Keuringsverslag van een elektrische laagspanning- en zeer lage spanningsinstallatie

NIET CONFORM

Straatnaam	Mechelbaan
Huisnummer	444
Busnummer	
Postcode	2580
Gemeente	Putte
Land	België

Controlebezoek van een oude huishoudelijke elektrische installatie van een wooneenheid bij verkoop op vraag van de verkoper volgens (KB 08/09/2019) - AREI Boek 1- 8.4.2. en 8.2.1. en 4.2.4.3.

Afbeelding schakel- en verdeelbord:

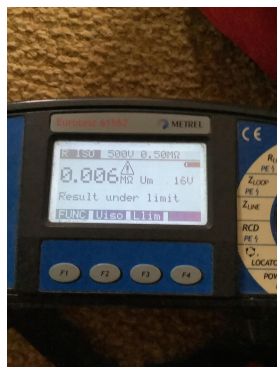
- I2.01 De waarde van de isolatieweerstand van één of meerdere stroombanen is kleiner dan 0,5M ohm (Boek 1 Onderafdeling 6.4.5.1.) 2 linkse automaten
- I3.08 Een demonteerbaar aansluitstuk (aardingsonderbreker) dient aangebracht te worden in de aardgeleider teneinde de meting van de aardweerstand mogelijk te maken. (Boek 1 Onderafdeling 5.4.3.5.)

- I4.04 De beschermingsgeleiders zijn niet verdeeld over de ganse installatie. (Boek 1 Onderafdeling 5.3.5.3.G. en 5.4.3.1.)
- I5.13 De nominale spanning dient duidelijk vermeld te worden op een oordeelkundig gekozen plaats. (Boek 1 Onderafdeling 3.1.3.3.)

- I6.01 Een verzegelbare differentieelstroombeschermingsinrichting dient geplaatst te worden aan het begin van de installatie. (Boek 1 Onderafdeling 4.2.4.3.)

- I6.02 Een algemene differentieelstroombeschermingsinrichting met een nominale stroom (In) van minstens 40A en een gevoeligheid van maximum 300mA dient geplaatst te worden. (Boek 1 Onderafdeling 4.2.4.3. en 5.3.5.3.a.)
